T. R. A. からのお知らせ No.2021-27 (Yaris)  
トヨタカーズ・レース・アソシエーション

『Technical Information Vol.4』

『TOYOTA GAZOO Racing Yaris Cup 2021』に於ける『Technical Information』として、技術情報/規則に関する補足説明をお知らせします。

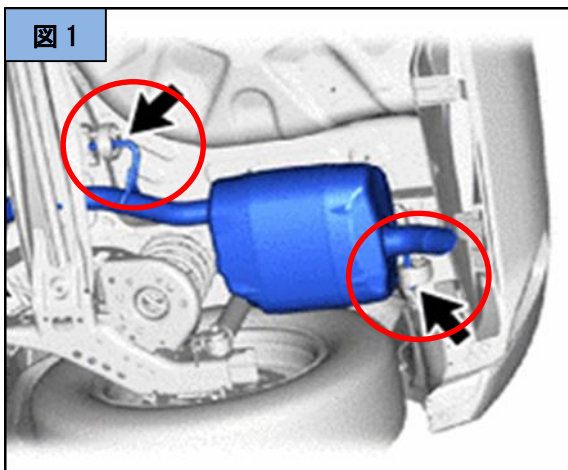
T. R. A. ブルテン No. 2021-08 (Yaris) により「エキゾーストパイプサポート」(図1中の赤○部)の安全のための最小限の補強が認められました。これにより結束バンドなどで取付部分に補強(図2)が出来るようになり、サーキット走行の際に、熱や荷重移動の影響によるエキゾーストパイプとの接合部抜けを抑制できます。また、新車購入後すぐのエキゾーストパイプサポート表面には、シリコンが塗布されており、一度、取り外してエキゾーストパイプサポートとパイプサポートロッドを洗浄する事で、接合部抜けを抑制できます。

※部品の変更、取付部分の加工はできません。

※結束バンド等の補強を行った場合でも、走行前後の点検は必ず行ってください。
